**Objet :** WATERMAEL-BOITSFORT Avenue Delleur

Demande de permis portant sur la réhabilitation de l'église Saint-Hubert en lieu de culte, espaces d'équipements d'intérêt collectif et logements avec parking.

Permis d'urbanisme ▪ **Avis de la CRMS**

COMMISSION ROYALE DES MONUMENTS ET DES SITES  
KONINKLIJKE COMMISSIE VOOR MONUMENTEN EN LANDSCHAPPEN  
2019 – extrait du dossier de demande de permis

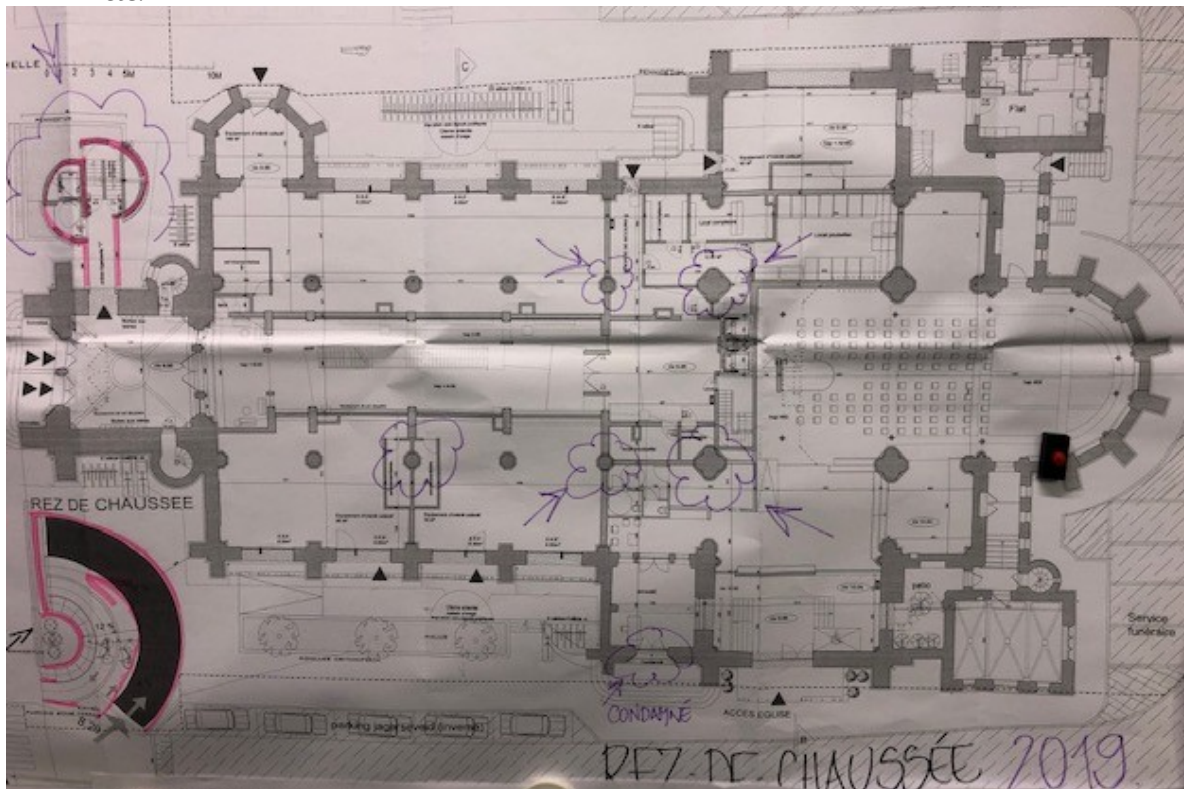
La densification souhaitée par le programme – et la réduction de 3 logements dans le projet modifié n'y change rien - suppose qu'absolument tout l'édifice soit rempli, La nef, le transept, les bas-côtés et le chœur - tous surmontés de voûtes sur croisées d'ogives - seront entièrement occupées (y compris les combles au-dessus des voûtes avec un niveau de mezzanine sous charpente !). La tour également sera dédiée à des logements. Cette densification suppose une surabondance de divisions horizontales et de cloisonnements. Nulle part, il ne sera encore possible d'apprécier la monumentalité et la hauteur de l'intérieur des lieux et d'apprécier ses jeux d'éclairage les plus emblématiques et la prestance de sa structure. Mettre 3 paliers transparents n'est pas une réponse satisfaisante. La CRMS le déplore. Même le seul espace qui reste dédié au culte hérite d'une spatialité purement fonctionnelle qui ne tire pas profit des dispositifs et éléments clés qui caractérisent une église et sa sacralité. L'augmentation du volume sur une double hauteur (10 m) dans le nouveau projet offre un peu plus de hauteur, certes, mais ne permet que de maintenir (seulement !) 4 vitraux. Cela demeure anecdotique par rapport à la densité du programme. Son accès n'a pas d'espace de dégagement et se fait directement sur une rue.

2019 - Documents de travail de la CRMS sur les documents papier extraits du dossier

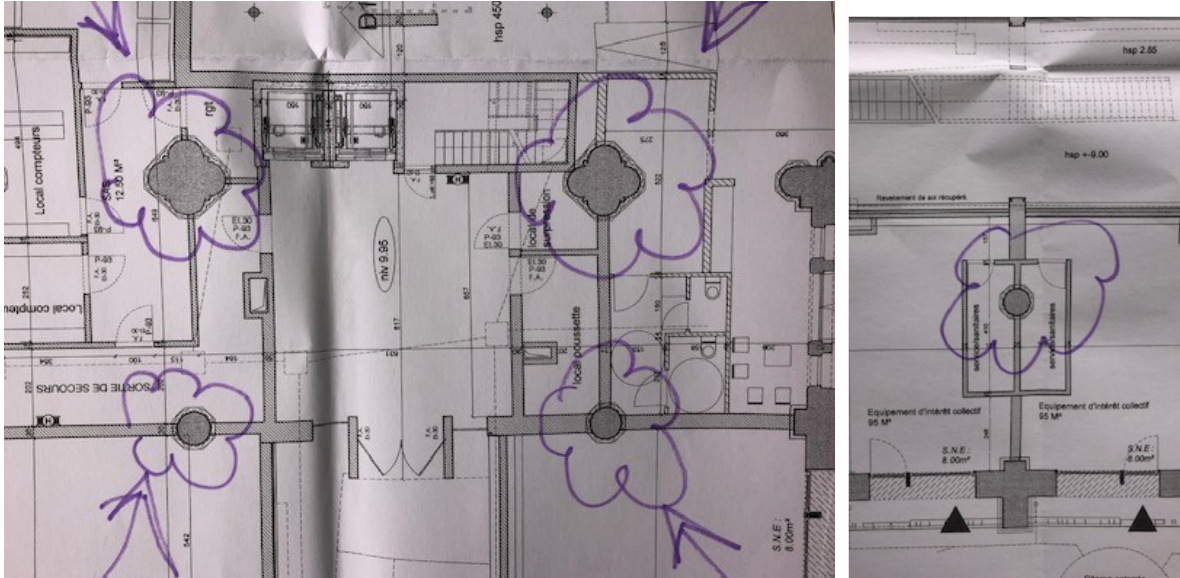
- au rez-de-chaussée, les parois pleines des équipements collectifs, adossées de gaines techniques (!), gommant la lisibilité des colonnes, tant depuis les locaux collectifs que depuis le couloir de distribution;

- au rez-de-chaussée et aux étages, les colonnes se trouvent à de nombreux endroits incongrus (locaux poubelles, au droit de la rencontre de cloisons et de gaines techniques, devant les portes, à des endroits très peu heureux des logements, dans les salle de bains, ...) (sur les photos ci-dessous, qui sont des documents de travail et d'analyse de la CRMS, on peut observer que, même au rez-de-chaussée (le niveau qui permettait sans doute la meilleure prise en compte de l'édifice) plusieurs colonnes et piliers sont noyés dans des espaces techniques) ;

- il n'est pas suffisamment tenu compte de la présence des voûtes d'ogives ;
- l'espace dédié au culte hérite d'une spatialité de faible qualité, qui n'est pas à la hauteur de sa vocation, et sans lien avec la structure de l'édifice : la paroi de fond fait des chicanes, aucune verticalité ou monumentalité n'est maintenue, ... Le projet apporte ici quelques améliorations en hauteur mais en plan cela reste très faible. On observe des chicanes, une porte condamnée, les piliers principaux noyés dans des espaces techniques (cf. photo)

- la distribution des appartements est compliquée et sans lien avec la structure l'ordonnancement d'implantation des baies ;
- ...
- etc.
